Dodatek č. 1

Smluvní strany tímto prohlašují, že dne 29.04.2020 uzavřeli smlouvu o dílo, jejímž předmětem je provedení stavebních prací na veřejné zakázce s názvem: „**III/1016 Strančice - Kunice**“ (dál jen „**Smlouva o dílo**“). Na základě dohody smluvních stran a ve vazbě na čl. XV. odst. 14.1 Smlouvy o dílo, uzavírají smluvní strany tento dodatek č. 1 ke Smlouvě o dílo (dále jen „**Dodatek č. 1**“).

III/1016-Strančice - Kunice

Změnový list

1. D.1.1.13 Výkres římsy
2. D.1.1.14 Výkres římsy – detaily
3. D.1.1.15 Výkres římsy - výztuž

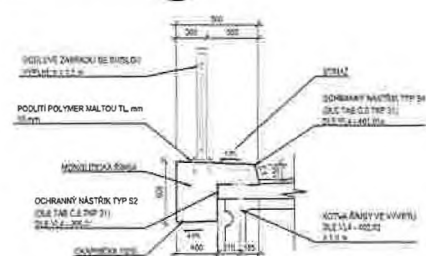
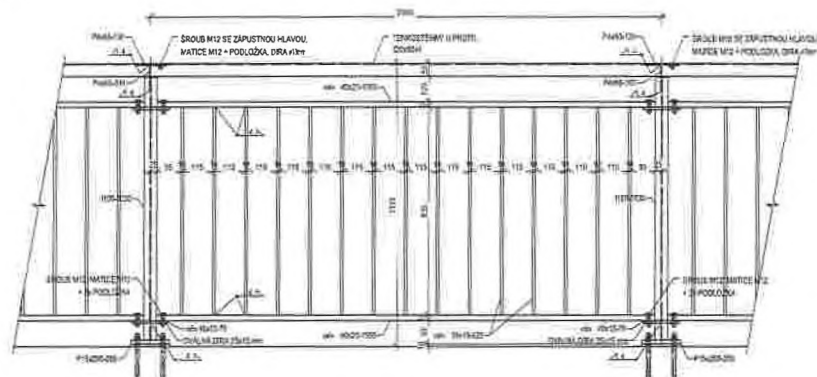
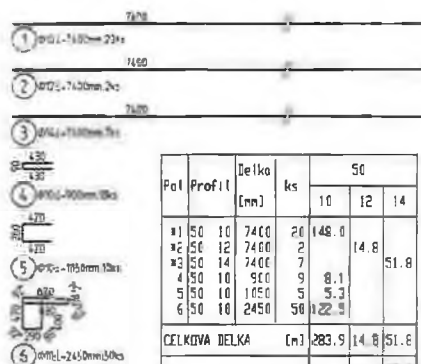
Díličí změna 2: Oprava římsy mostu 1016-2 a výměna zábradlí

Změna vznikla po odbourání stávajících vrstev vozovky na základě zjištění skutečného stavu konstrukce římsy. Konstrukce není řádně kotvena do nosné konstrukce mostu (viz doklad č.8 - zápis z KD č.3)

Dále bylo nutno provést výměnu mostního zábradlí, protože stávající zábradlí bylo vetknuto do mostních říms na obou stranách mostu a jeho technický stav neumožňoval, z důvodu koroze, jeho znovupoužití.

Změna spočívala ve vybourání stávající povodní římsy mostu vč. zábradlí se svislou výplní. Následně byla obnovena hydroizolace mostu pod římsou, dále pak byla vybudována nová mostní římsa a osazeno nové zábradlí mostu se svislou výplní na obou stranách mostu. Na základě zastiženého stavu byla projektantem (autorským dozorem) navržena nová římsa mostu vč. mostního zábradlí (viz doklad č.13 - vyjádření AD). Ve svém vyjádření AD podrobně popisuje důvod a nové technické řešení římsy a dokládá nové výkresy RDS.

Na mostě ev.č. 1016-2 byl po odbourání konstrukčních vrstev vozovky zjištěn horší stav římsy levé straně mostu než bylo předpokládáno, bude provedena nová římsa, AD zakreslí do RDS

Na mostě ev.č. 1016-2 bude osazeno nové zábradlí na obou stranách, AD zakreslí do RDS

AD souhlasí se změnou řešení opravy mostu – provedení kompletně nové římsy a osazení nového zábradlí, a to zároveň i na pravé mostní římse, dle přiložených výkresů.

1. Vzorový příčný řez se zpracováním navržených změn

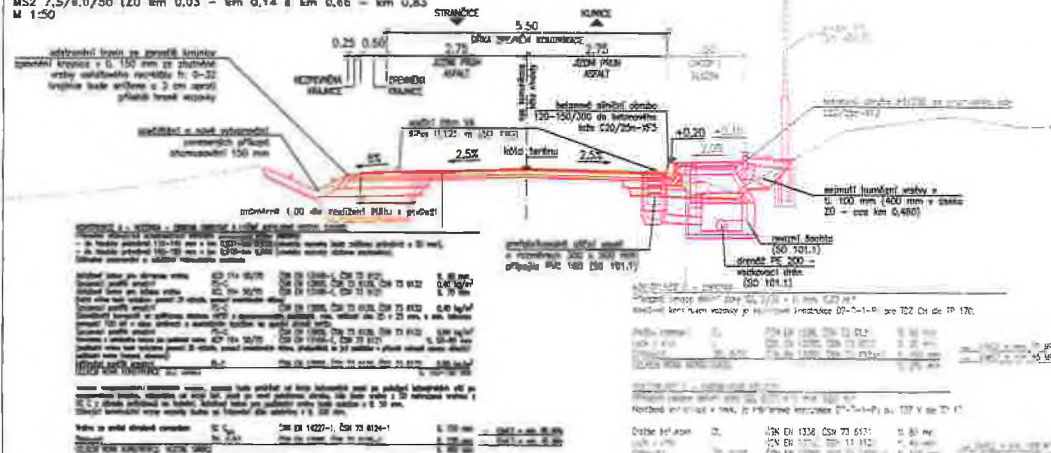
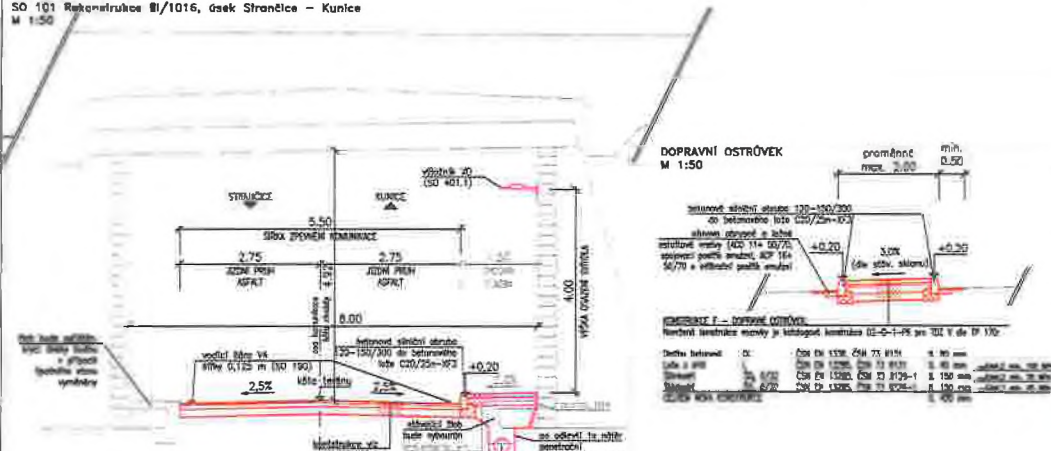
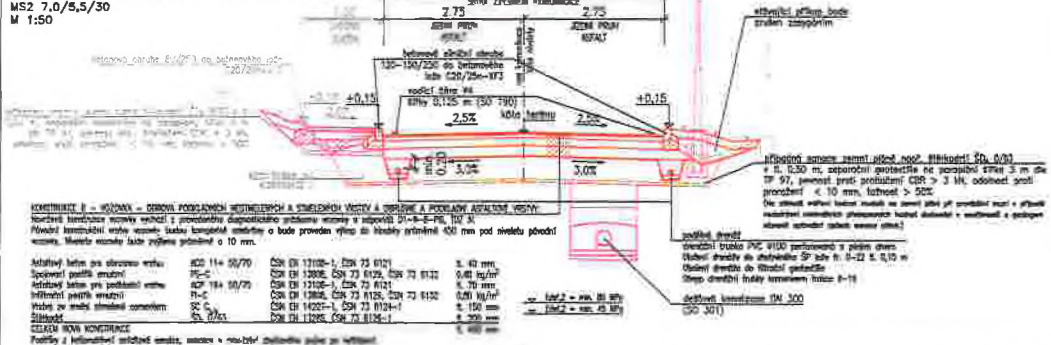
Díličí změna 1: PDPS x RDS, změna vrstev vozovky

Během realizace stavby byly při demolici stávající vozovky v úseku ZÚ km 0,031 - km 0,869 odkryty betonové pasy nad inženýrskými sítěmi (vodovod, plynovod), které nemohly být při tvorbě PD známy, protože byly skryty pod stávající vozovkou a vozovka nevykazovala poruchy, které by poukázaly na heterogenní podloží (viz příloha č.9 - zápis z KD č.13). Existence pasů nebyla zmíněna v žádných podkladech, které měl projektant zadávací PDPS k dispozici (viz příloha č. 15 - fotodokumentace)

Na základě zastiženého stavu byla projektantem (autorským dozorem) navržena změna technologie rekonstrukce vozovky (viz doklad č.14 - vyjádření AD). Ve svém vyjádření AD podrobně popisuje důvod a nové technické řešení rekonstrukce komunikace a dokládá nové výkresy RDS (vzorové řezy).

V úseku kde má být provedena recyklace vozovky byly nalezeny betonové pasy, které jsou nad inženýrskými sítěmi. Betonové pasy jsou přímo v konstrukci vozovky, která má být recyklována. Recyklaci není možno provést. AD navrhne způsob provedení konstrukce vozovky bez recyklace.

VZOROVÝ PŘÍČNÝ REZ A
 Z0 km 0,03082 - km 0,86873
 SO 101 Rekonstrukce II/1016, úsek Strančice - Kunice
 S 6,5/80 (modifikovaná pravostranný chodník) (km 0,14 - km 0,66)
 MS2 7,5/6,0/30 (Z0 km 0,03 - km 0,14 a km 0,66 - km 0,83)
 M 1:50
